Piotr Szpakowicz
Radny Miasta Płocka

INTERPELACJA

Przedmiot, temat interpelacji: W związku z moimi wątpliwościami dotyczącymi prawidłowości oznakowania strefy płatnego parkowania w Płocku wnoszę:

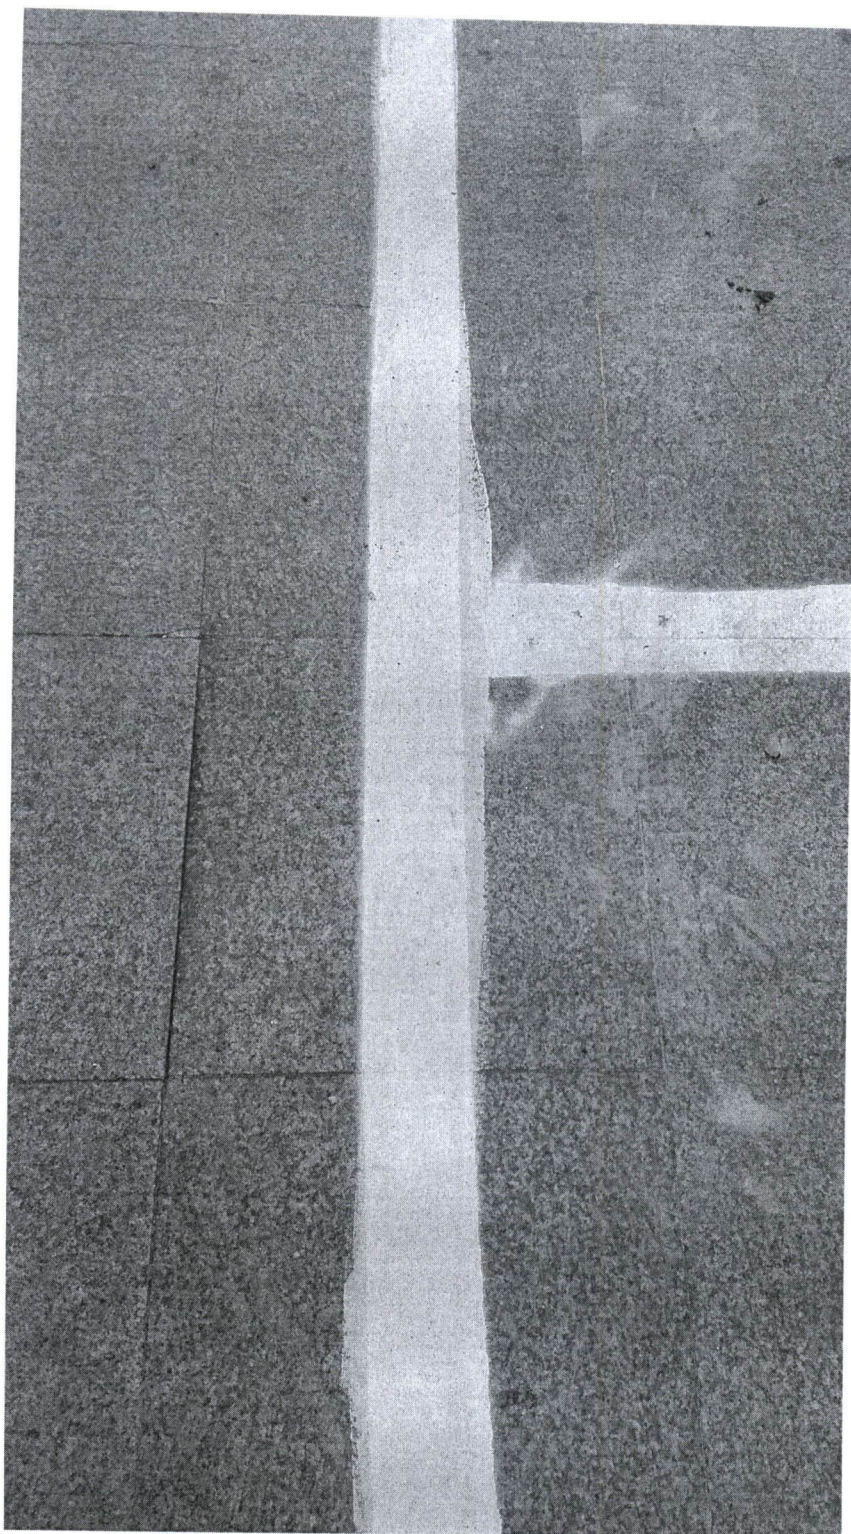
Jakość oznakowania poziomego.

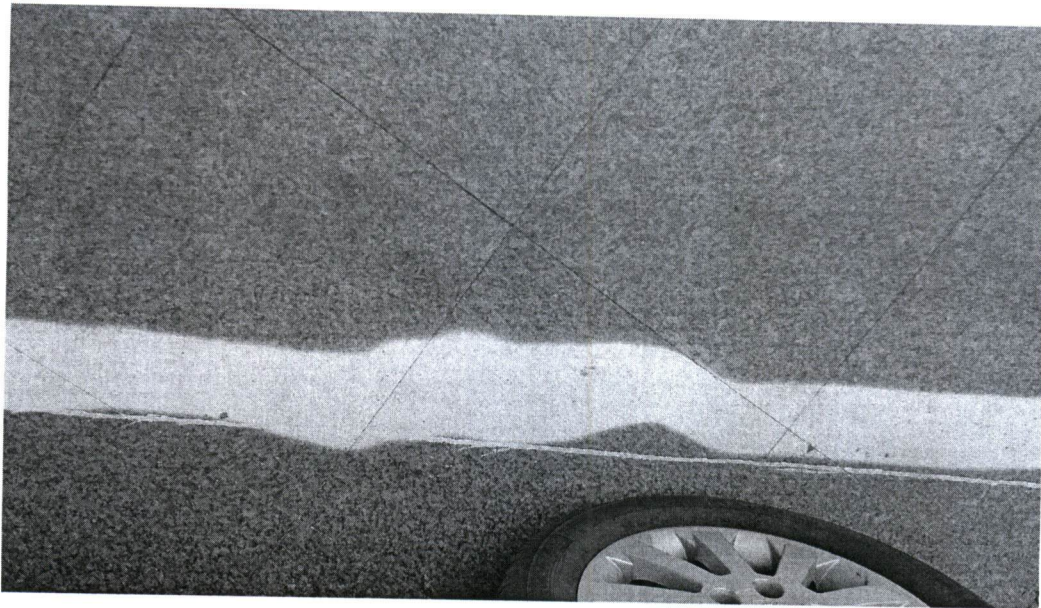
Jakość oznakowania poziomego.

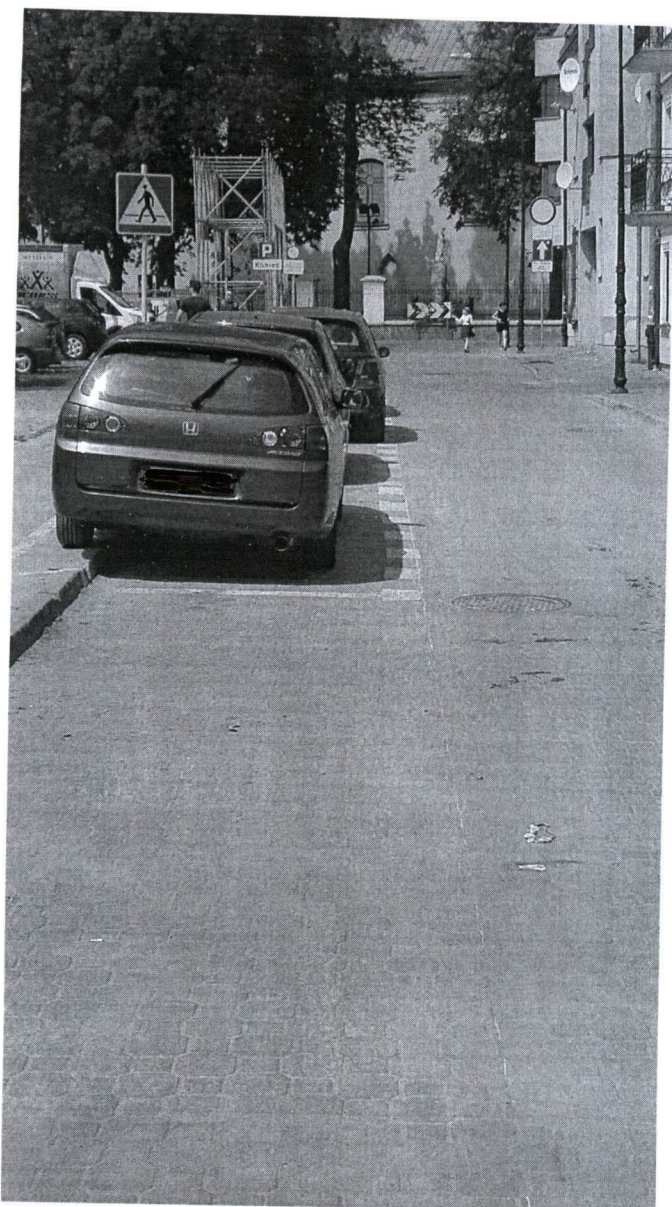
Obowiązuje zakaz ruchu z pewnymi wyłączeniami (służb miejskich, rowerów, posiadających zezwolenie UMP) znakiem D-3 (informuje o wjeździe na drogę lub jezdnię o jednym kierunku) z wyłączeniem rowerów. Należy przez to rozumieć, że na drodze z zakazem ruchu mogą się poruszać się pojazdy określone na znaku w jednym kierunku, natomiast rowery w dwóch. Czy nie zagraża to bezpieczeństwem ruchu drogowego? (zdjęcie poniżej)

Na części ulicy Piekarskiej nieprzewidziane szerokości jezdni dwukierowej.
